Expertise Fußverkehr - Haltern am See

FUSS e.V.

Sachbearbeiter: Bernd Herzog-Schlagk

Stand 02. August 2022

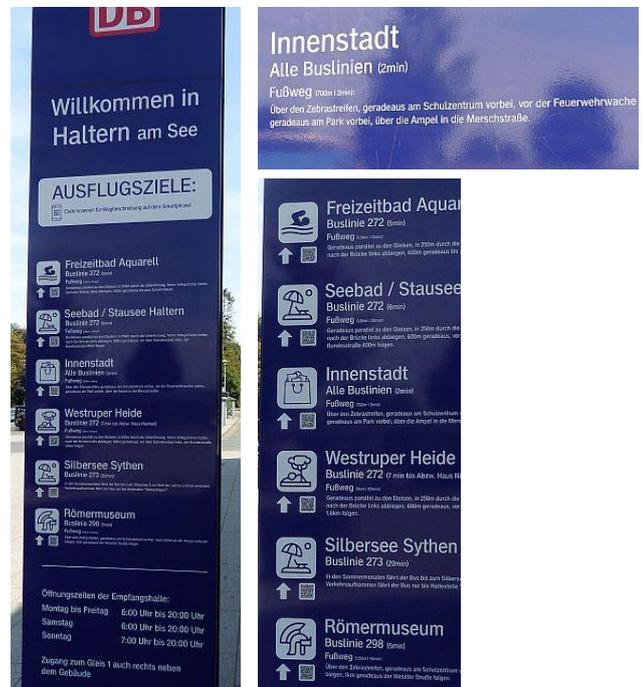
Die Übersichtskarte sollte unbedingt ergänzt werden durch eine Wegeskizze für die Wegeanbindungen zu Fuß und mit dem Rad, in einem größeren Maßstab sowie mit Maßstabs- und Entfernungsangaben.¹²

An anderen Stellen in der Stadt befinden sich bereits bessere Karten (siehe 001).

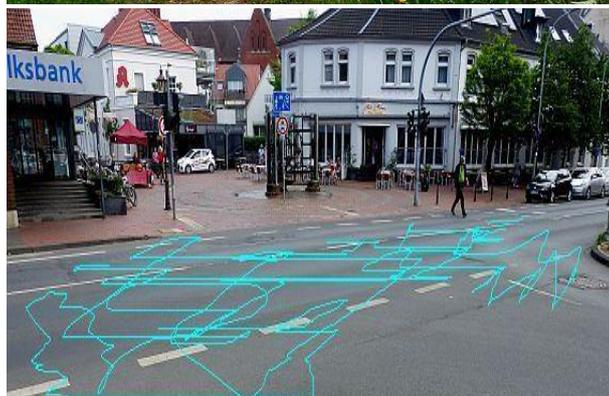
- 069 Eine Rundum-GRÜN-Schaltung würde eine dritte Phase GRÜN für die Fahrzeuge aus der Koeppstraße erforderlich machen und damit wiederum die Wartezeiten verlängern. Aber bei GRÜN für die Querung der Rochfordstraße und damit der Hauptgehrichtung würde man als Fußgänger eher schräg zwischen Kardinal-von-Galen-Platz gehen, ohne eine Diagonalquerung einzuführen.

- 070 **Deshalb ist zu überlegen, ob die Querungsflächen nicht auch mit einem hellblauen Raster unterlegt werden könnten.**

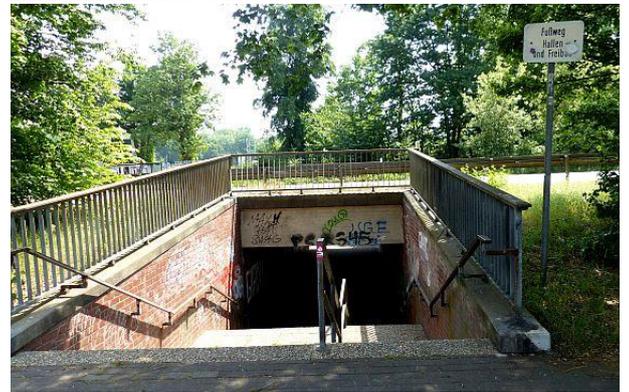
- 084 Leider muss man laut Wegweisung diese Promenade bereits nach wenigen Schritten wieder verlassen.

- 085 Man wird direkt auf einen Parkplatz geführt, ohne weitere Wegweisung und ohne Fußwegführung.

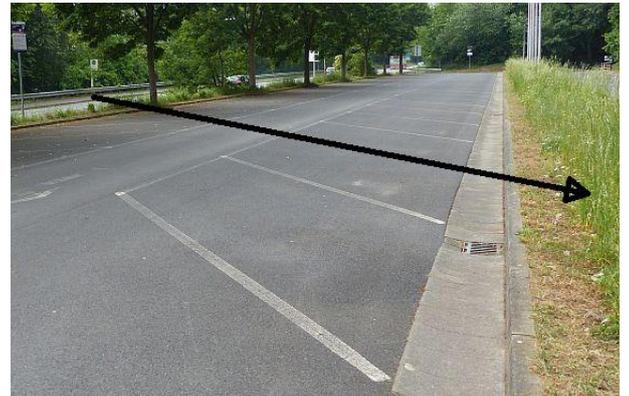
- 102 Wer das Seebad der Stadt Haltern am See mit öffentlichen Verkehrsmitteln erreichen möchte, steigt an dieser Haltestelle aus. Dann muss die Bundesstraße B58 ohne jegliche Querungshilfe überquert werden. Auf dem Hullerner Damm gilt an dieser Stelle eine höchstzulässige Geschwindigkeit von 70 km/h. Nicht nur für ältere Menschen oder Familien mit Kindern eine überaus gefährliche Situation.

- 103 Danach müssen die Zu-Fuß-Gehenden auch noch den großen Parkplatz, ebenso ohne eine entsprechende Markierung, überqueren.

Ohne eine Querungshilfe am Hullerner Damm ist dies eine unzumutbare Erreichbarkeit einer Badeanstalt. Eine Alternative wäre es, wenn der Bus hier einbiegt und die Haltestelle zum hölzernen Tor verlegt wird. (siehe 099)

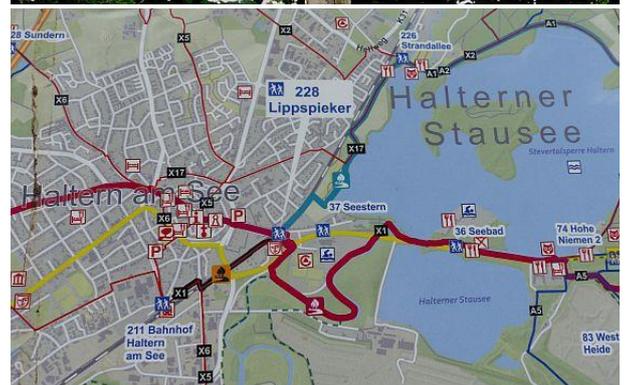
- 130 Der gemeinsame Fuß- und Radweg zwischen den Bahngleisen und den Stadtwerken, später der Kläranlage Haltern-Mitte, ist wohl unter fast allen Witterungsbedingungen (pralle Sonne, Regen) kein angenehmer Gehweg. Es fehlt an allem, was ein wenig attraktiv machen kann, auch an Sitzmöglichkeiten und Witterungsschutz.
